Formular de evaluare a condițiilor de accesibilitate a clădirilor publice

Data: 02-07-2025

Categorii	Indicatori	Date colectate
Localitate, raion:	Cociulia noua (Leova)	
Adresa, strada, nr.:	-	
Instituția:	BESV-22/12 (LOCALULFOSTEI ȘCOLI PRIMARE)	
Tipul instituției:	BESV	
Latitudinea:	46.441848 ,	
Longitudinea:	28.471094

Fig. IV.18 Parcare pe o direcție perpendiculară față de carosabil

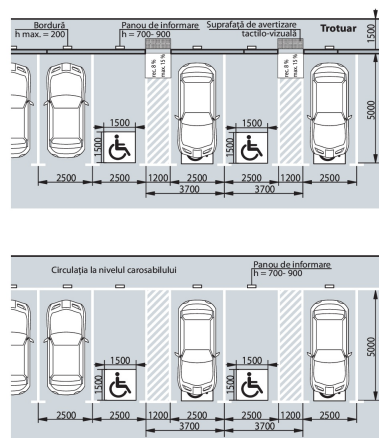
Parcare obișnuită:	Nu , dar există loc unde poate fi amenajată parcare
Locuri de parcare amenajate pentru persoanele cu dizabilități:	Nu

Fig. V.32.b Rampă de acces paralelă cu intrare în clădire

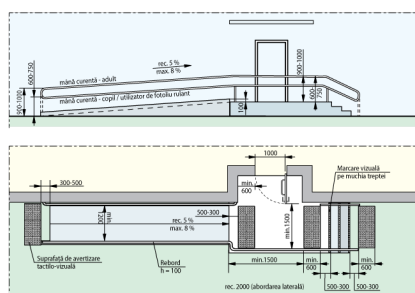
Intrarea în clădire este la nivelul solului:	Nu
Dacă este folosită o intrare alternativă, există indicatoare care arată direcția către aceasta:	Nu
La intrare sunt trepte:	Da, 1 trepte , Înălțime totală a treptelor/scărilor (cm)20 cm
La intrarea în clădire este instalată o platformă de ridicare (verticală sau înclinată):	Da
În cazul în care platforma de ridicare nu poate fi utilizată fără asistență, este amplasat un buton de apelare a personalului:	Nu
Ușa se deschide în interior sau exterior:	Exterior
Dimensiunile pragului/spațiului din fața ușii de intrare în clădire:	150 cm
Dacă există trepte, sunt semnalate treptele cu elemente contrastante și/sau tactile:	Nu Standard: prima și ultima treaptă trebuie semnalate în culori contrastante
Există rampă de acces:	Nu
Nu există rampă, dar sunt șine metalice:	Nu
